RELATÓRIO DE FISCALIZAÇÃO TÉCNICA DOS SISTEMAS DE ÁGUA E ESGOTO DO MUNICÍPIO DE BRODOWSKI

PRESTADOR: BRODOWSKI SANEAMENTO S.A.

Verificação de Não Conformidades

Ribeirão Preto, Abril de 2026

Foto 9 - Corrosão no reservatório apoiado 2.

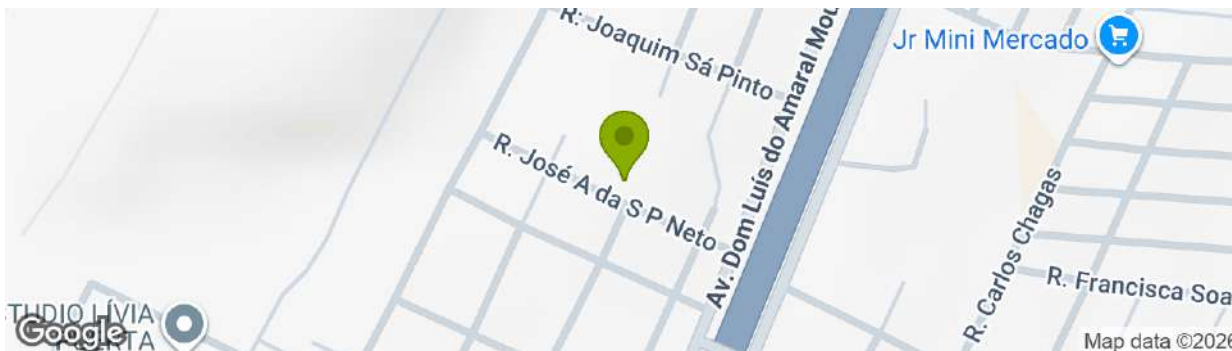
Reservatórios apoiados 1 e 2: apresentam corrosão em vários pontos da estrutura, sendo necessário o

Foto 4 - Tampa de inspeção na parte superior do reservatório apresenta deformação, corrosão e não possui distância mínima 0,10 m em relação à superfície da cobertura do reservatório.

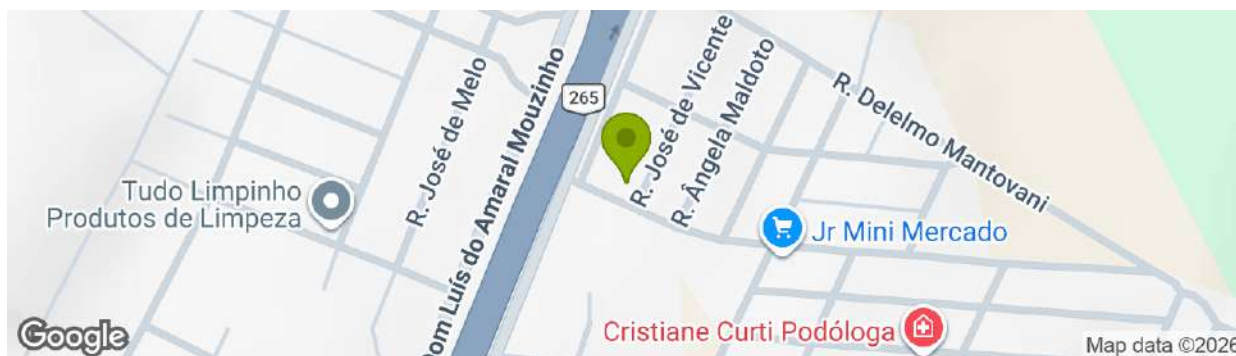
A tampa de inspeção na parte superior do reservatório está deformada, não permitindo o fechamento adequado do acesso para inspeção. A tampa apresenta corrosão. Deve ser realizada adequação da tampa do reservatório, de acordo com instruções do item 5.13 da NBR 12217/1994 (bordas da abertura a pelo menos 0,10 m acima da superfície da cobertura)..

Foto 2 - Tampa de inspeção do reservatório, parcialmente aberta durante a fiscalização.

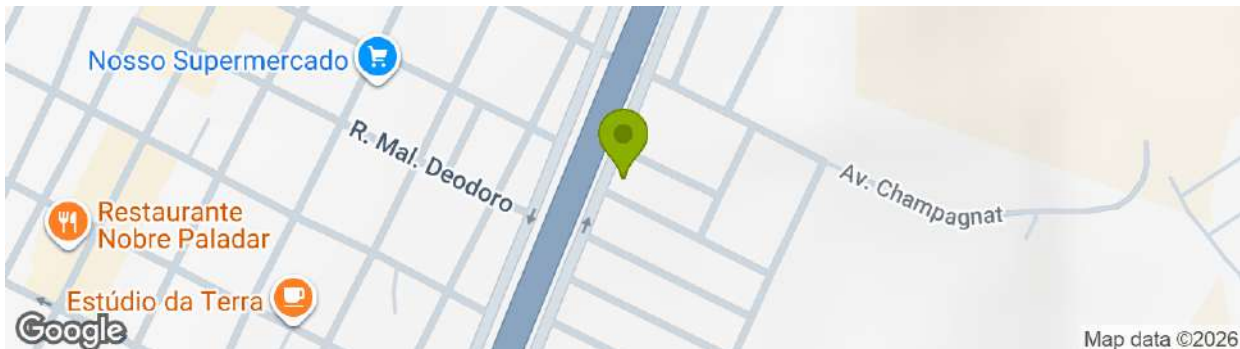
Tampa de inspeção apresenta oxidação. Tratar a oxidação e realizar pintura para proteção da peça. A tampa deve ser fechada adequadamente, impedindo entrada de animais, insetos ou contaminantes.

Foto 1 - Tampa apresenta corrosão e permanece entreaberta para passagem de um cabo.

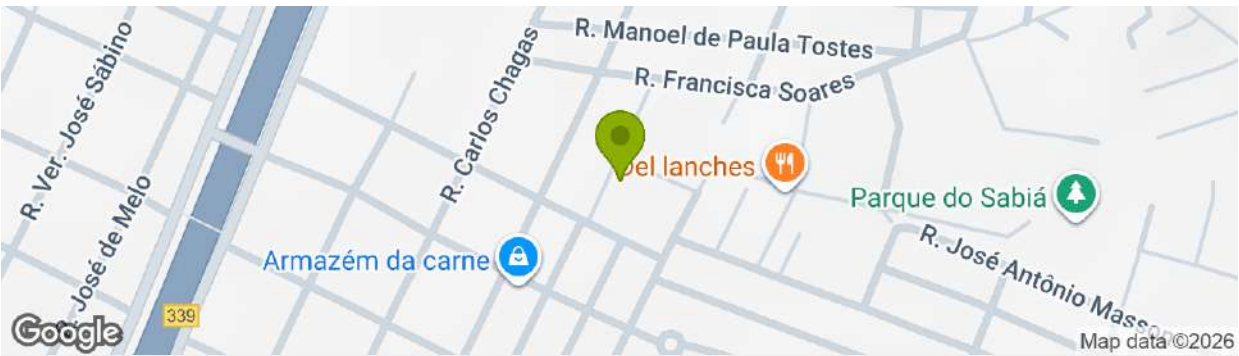
Tampa de inspeção apresenta corrosão, sendo preciso tratar a corrosão e realizar pintura para proteção. Pelas imagens é possível verificar que a tampa permanece parcialmente aberta, permitindo a passagem de um cabo (possivelmente do sensor de nível). É preciso adequar a posição desse cabo, de forma que a tampa seja corretamente fechada.

Foto 2 - Corrosão na parte superior do reservatório taça, pintura desgastada nas laterais.

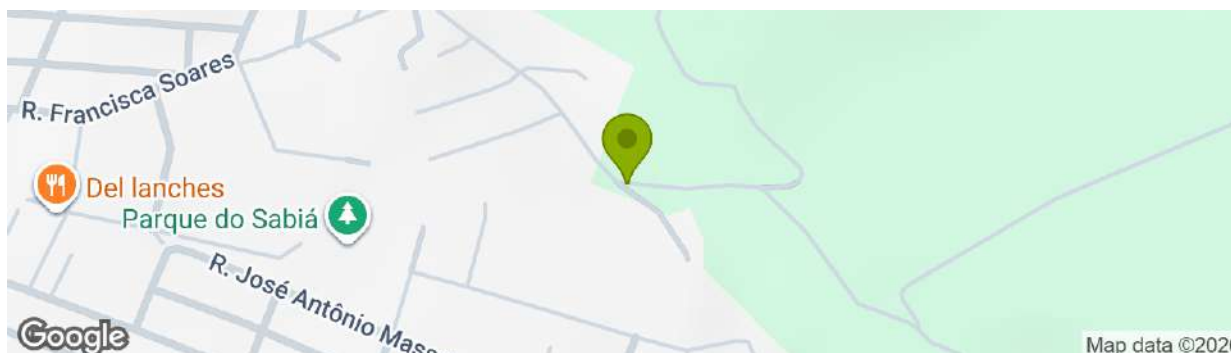
Reservatório taça apresenta corrosão na parte superior e pintura desgastada nas partes laterais. Deve ser realizado tratamento nos pontos onde há corrosão e pintura para proteção da estrutura, incluindo as escadas e guarda corpos.

Foto 2 - No momento da fiscalização vazava água pelo extravasor.

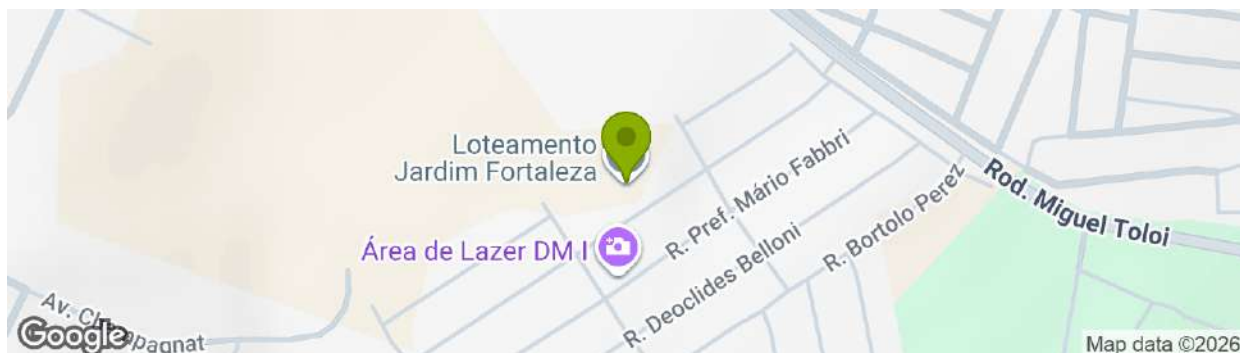
No momento da fiscalização vazava água pelo extravasor. Deve ser identificado e sanado o motivo do extravasamento.

Foto 2 - Tampas de inspeção apresentam corrosão.

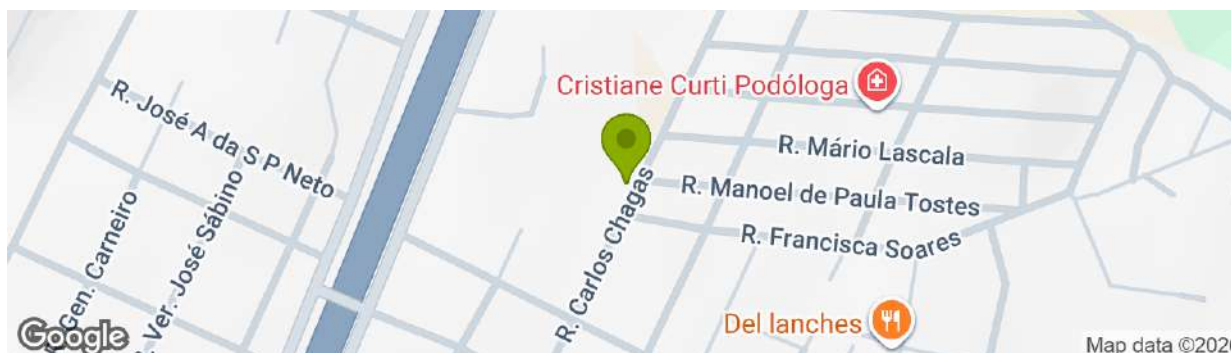
As tampas de inspeção apresentam corrosão, sendo necessário tratar a corrosão e realizar pintura para proteção.

Foto 1 - Tampa de inspeção está entreaberta.

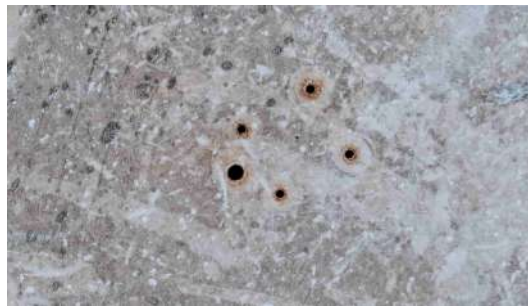
A tampa de inspeção é mantida entreaberta para permitir passagem de tubulação para o interior do reservatório. Deve ser realizada adequação da conexão dos tubos ao reservatório, permitindo que a tampa de inspeção seja fechada corretamente. Existem perfurações na tampa que devem ser fechadas.

Foto 5 - Início de corrosão nas laterais do reservatório.

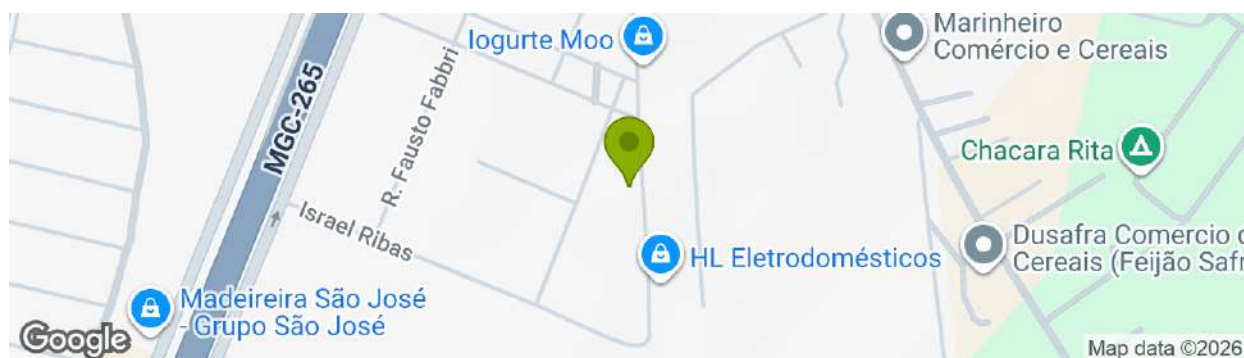
A parte superior do reservatório apresenta vários pontos de corrosão, assim como guarda corpos, sendo necessário tratamento da corrosão e pintura para proteção. Vários pontos do reservatório apresentam pintura desgastada e sinais de início de corrosão, recomenda-se a pintura de toda a estrutura.

Foto 1 - Tubo extravasador do reservatório 2.

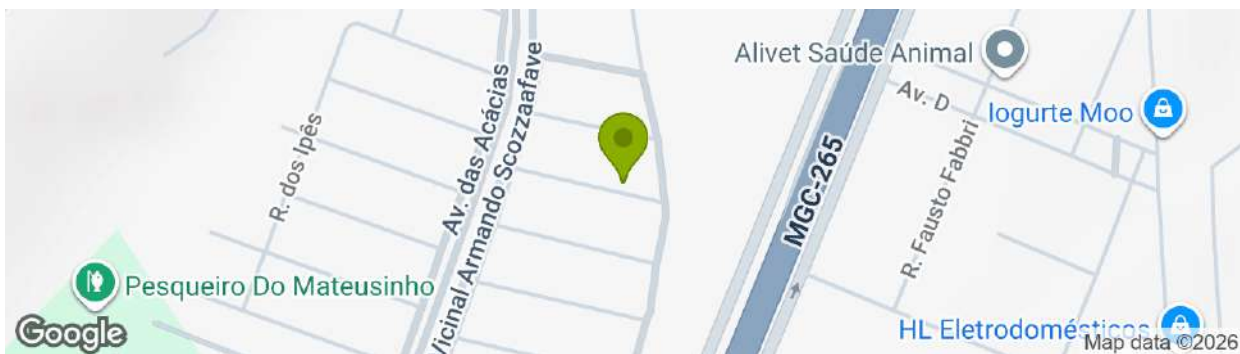
Tubo extravasor do reservatório 2 apresenta acúmulo de sujeira, devendo ser realizada limpeza e recolocação da tela de proteção..
